Dodatek č.1 ke Smlouvě o dílo

„Domov Nové Syrovice – Rekonstrukce přístavby zámku, zámecké zdi a oplocení“

Evidenční list změny stavby

Evidenční list změny stavby

BOURACI PRÁCE

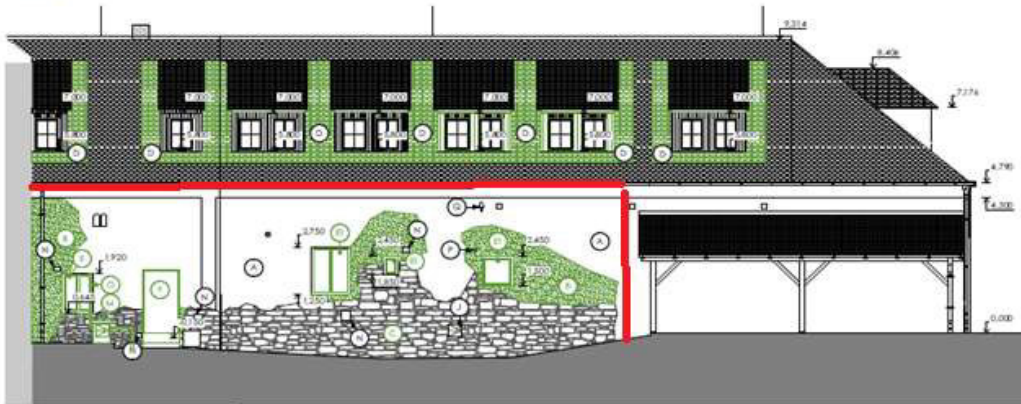
Popis a zdůvodnění změny : Tato změna řeší rozsah nových omítek a dozdívek u řešených zdí. Na základě vizuální prohlídky byl projektem odhadnut rozsah nových omítek a dozdívek u stávajících zdí. Po zahájení stavebních prací byl tento odhad dopřesněn a rozsah prací upraven tak, aby odpovídal skutečné míře poškození konstrukcí a byly splněny kvalitativní standardy finálního díla.
Zařazení změny závazku dle zákona č. 134/2016 (ZZVZ) : - dle ust. § 222 odst. 4
Dopad do termínu : NE

Pozn. 100 % rozsah oprav

Pozn. navýšení objemu cca o 20%

Pozn. navýšení objemu cca o 13 %

SEKCE H - revize - BOURACÍ PRÁCE

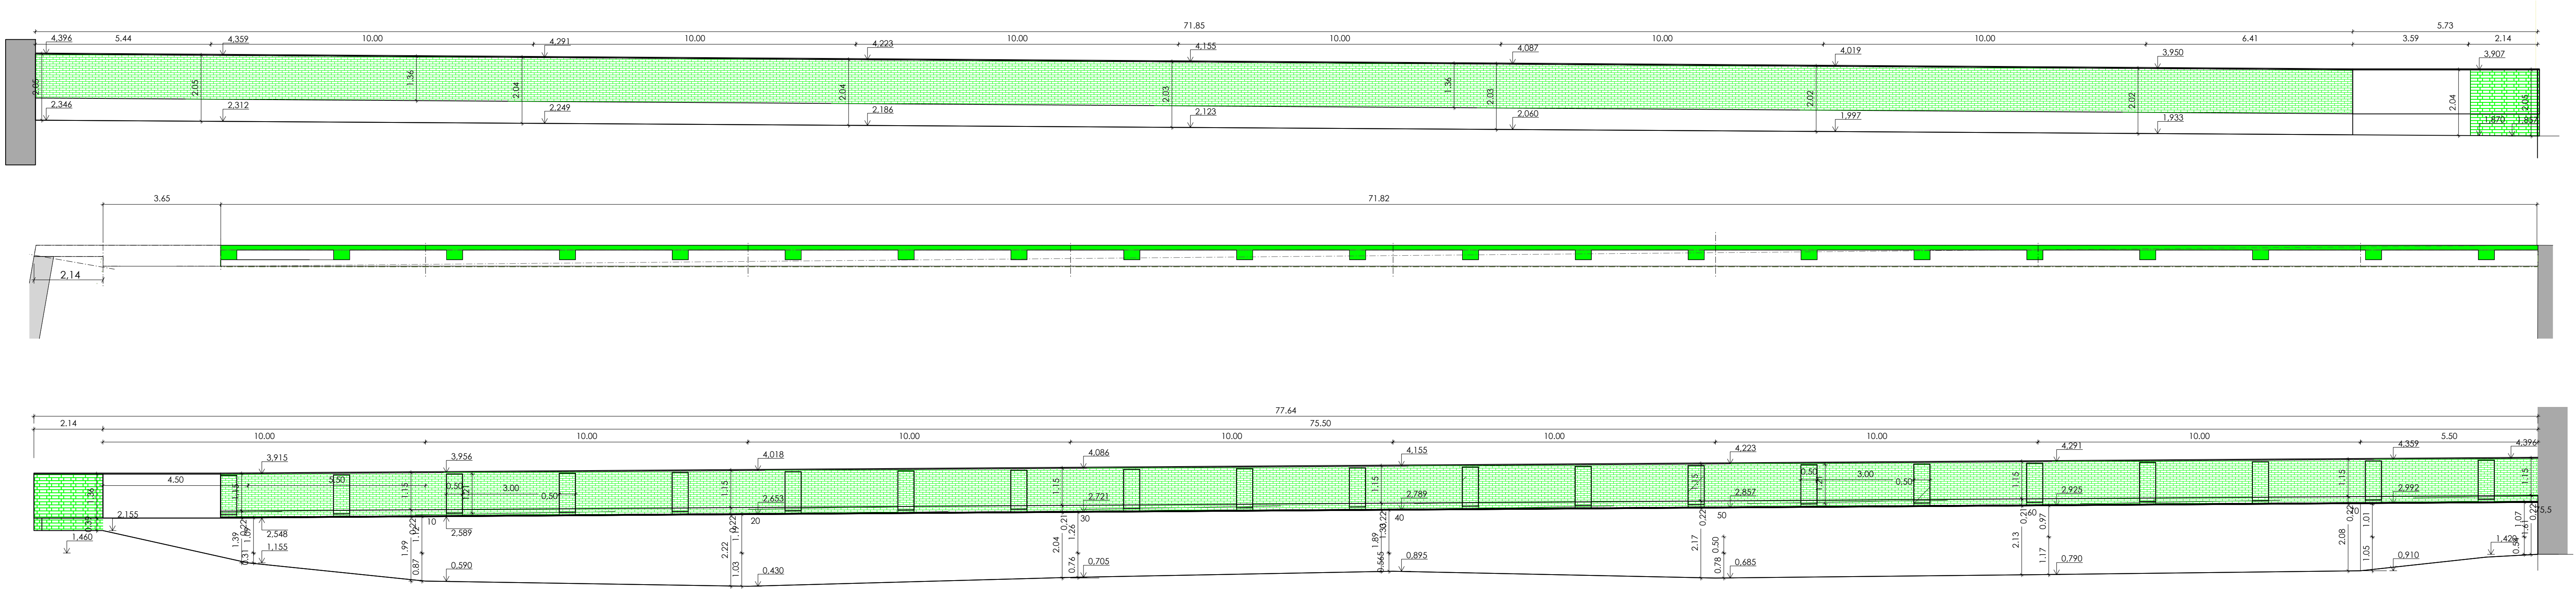
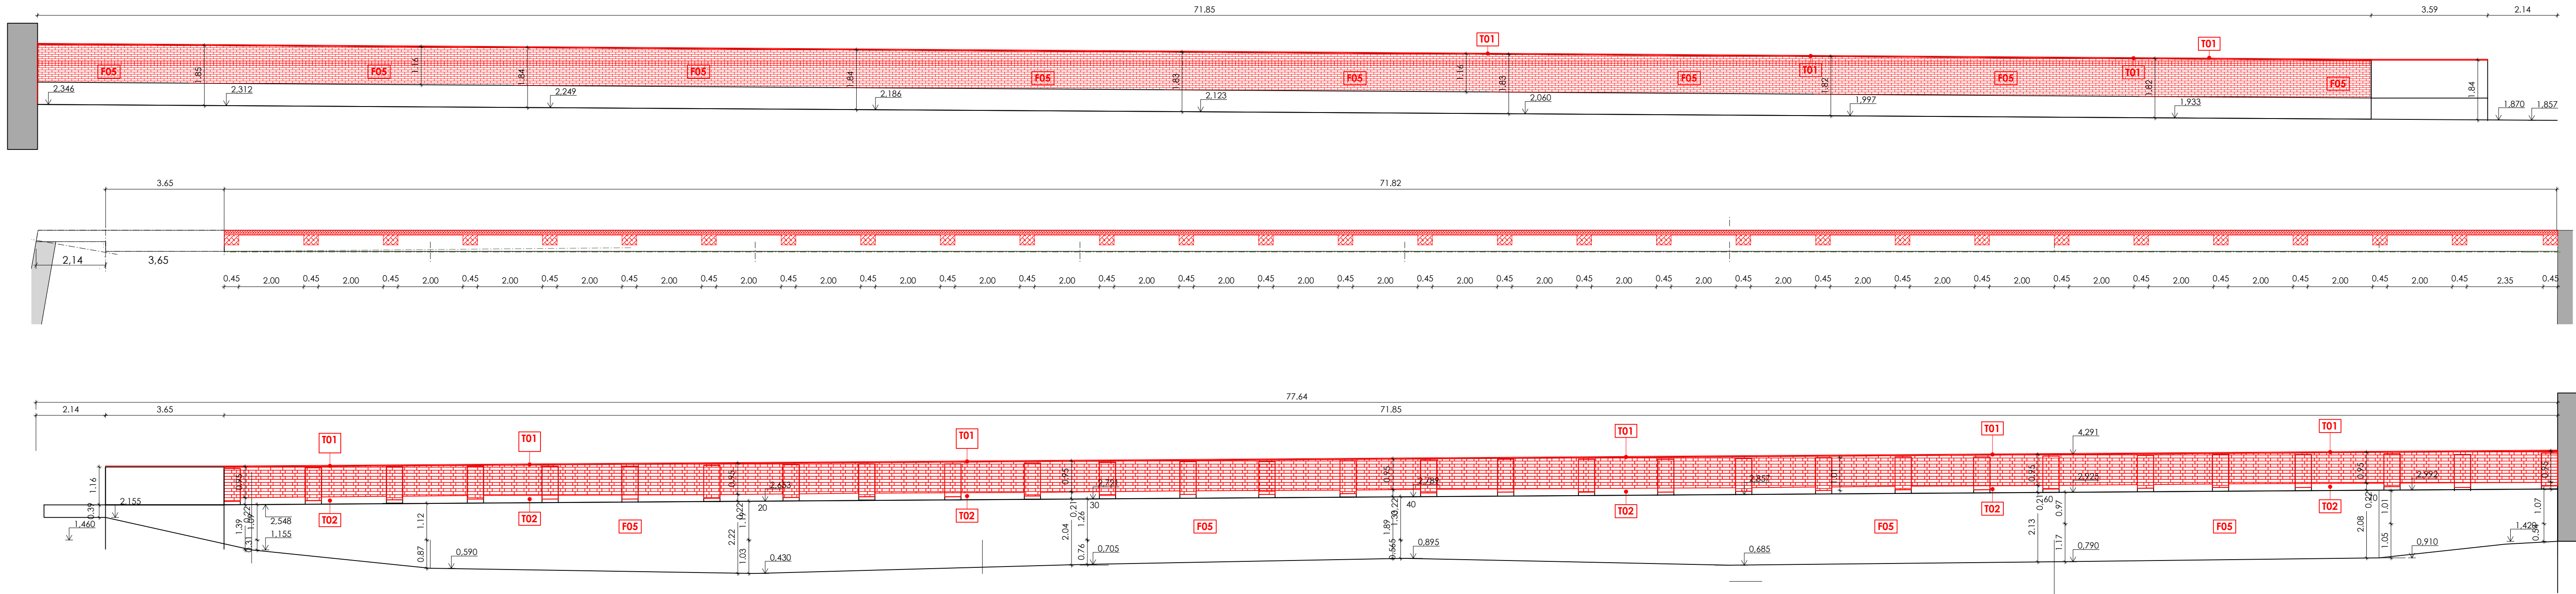
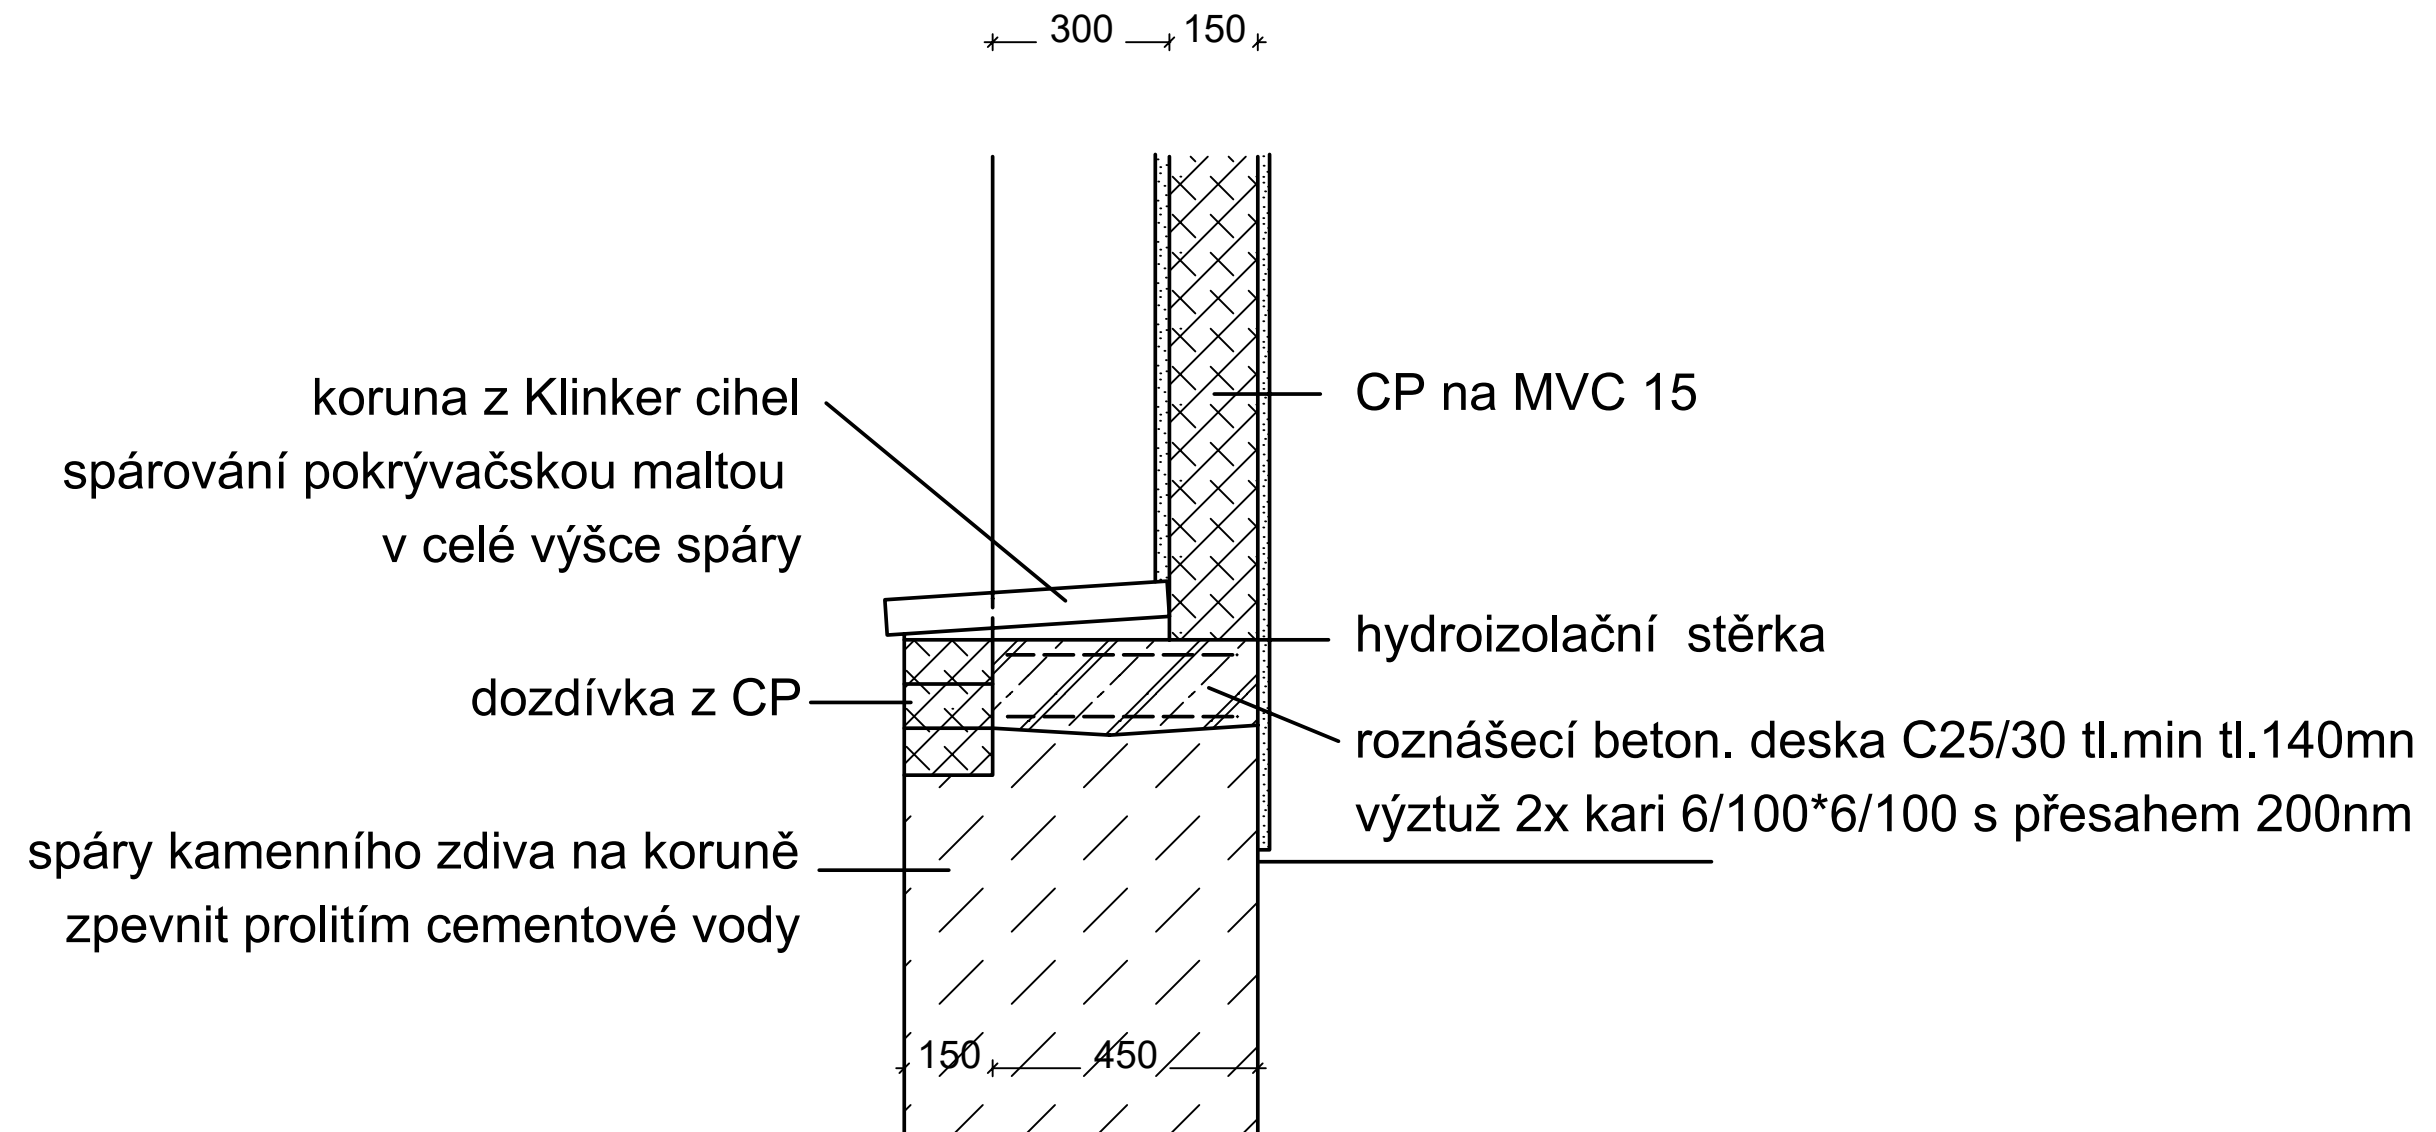
Popis a zdůvodnění změny : Tato změna řeší sanační opatření v horní partii zámecké zdi v sekci H. V projektu byla u této části zdi řešena pouze kompletní výměna omítek. Po oboustranném odstranění omítek bylo statikem konstatováno, že je zdivo proti předpokladu významně porušeno degradací a úbytkem cihelného materiálu. Nově je navrženo kompletní přezdění této partie zdi ve stejném tvarovém a materiálovém provedení tak, aby byly dodrženy podmínky památkové ochrany stavby.
Zařazení změny závazku dle zákona č. 134/2016 (ZZVZ) : - dle ust. § 222 odst. 6
Dopad do termínu : ANO - 30 dní

- stávající nestabilní cihelné zdivo bude kompletně odbouráno až na kamennou podezdívku (odbourávané zdivo výšky cca 1.40m)

- OPLOCENÍ VYZDÍT Z PLNÝCH PÁLENÝCH CIHEL NA VC MALTU
- KORUNA ZDIVA A POVRCHOVÁ ÚPRAVA BUDOU PROVEDENY DLE PŮVODNÍHO PROJEKTU

SCHÉMA PROVEDENÍ REKONSTRUKCE OHRADNÍ ZDI

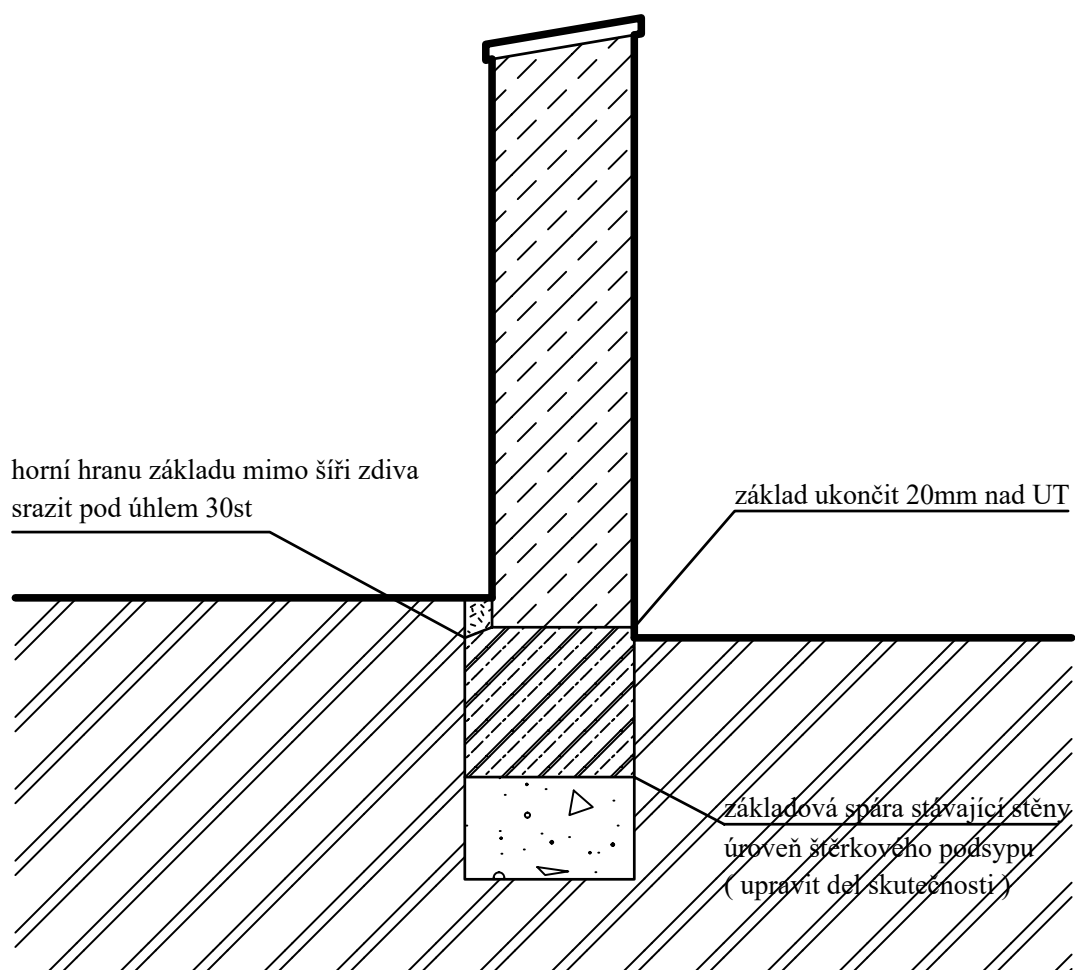
Popis a zdůvodnění změny : Tato změna řeší sanační opatření v severní části zámecké zdi v sekci G. V projektu byla u této části zdi řešena pouze kompletní výměna omítek. Po oboustranném odstranění omítek bylo statikem konstatováno, že je zdivo proti předpokladu významně narušeno. Nově je navrženo kompletní přezdění této části zdi vč. nového založení. Tvarové a materiálové provedení bude totožné s původní zdi tak, aby byly dodrženy podmínky památkové ochrany stavby.
Zařazení změny závazku dle zákona č. 134/2016 (ZZVZ) : - dle ust. § 222 odst. 6
Dopad do termínu : ANO - 30 dní

Stávající ohradní zeď je vystavěna převážně z kamenného zdiva. Korunu zdiva tvoří z části původní cihelné režné zdivo, jež je novodobě doplněno keramickými pálenými taškami nebo betonovým krytem. Zdivo této části ohradní zdi je ze statického hlediska viditelně narušeno v koncovém severním úseku (navazujícím na novodobý drátěný plot, který v minulosti nahradil původní rozbořené zdivo) v délce cca 20 m vlivem kořenových systémů bezprostředně sousedících vzrostlých stromů zámecké zahrady. Statické poruchy se zde projevují zejména významným vychýlením zdiva od vertikální polohy a prasklinami. Ze statického hlediska nevedá vyloučit postupující degradace a v budoucnu i možná celková ztráta stability narušeného úseku zdiva. Vzhledem k bezprostředně souběžně vedoucí komunikaci pro pěší, by mohlo dojít v budoucnu i k ohrožení zdraví procházejících osob! Z tohoto důvodu doporučuji již nyní, v průběhu oprav ohradních zámeckých zdí, celkovou sanaci dotčeného úseku.

- stěna bude vyžděna z kamenného materiálu získaného při rozebrání stávajícího zdiva na nový základ
- kamenné zdivo bude vyždíváno na vápenocementovou maltu na šíři cca 500mm, výška zdiva dle původní demontované stěny
- hlava zdiva bude ukončena korunou z keramických tašek případně z nenasákavých cihel Klinker
- povrchová úprava zdiva bude provedena dle původní projektové dokumentace - zpracovatel ing. arch. M. Zlatuška

- nové základové konstrukce budou provedeny do nezámrazné hloubky.
- ve spodní vrstvě budou sestávat z hutněného štěrkového podsypu tl. 400 mm, který bude na základové spáře a na bočních stěnách výkopu separován od zeminy vložním geotextilie. V místech nad zastiženými kořenovými systémy stromů nebude podsyp hutněn.
- na povrch zhutněného podsypu bude vybetonován základový pas z betonu třídy C16/20 výšky 500 mm.
- při zastižení kořenového systému procházejícího skrze základ budou kořeny průměru nad 25mm s balem obaleny geotextilií a obloženy stlačitelnou dilatační vložkou (EPS tl. 30mm); základ bude na takovýchto místech nad kořeny vyztužen kari sítí 8/100/100mm s přesahem mimo stlačitelnou oblast min 600 mm
- při pracích budou dodržovány relevantní podmínky ochrany stromů dle ČSN 83 9061
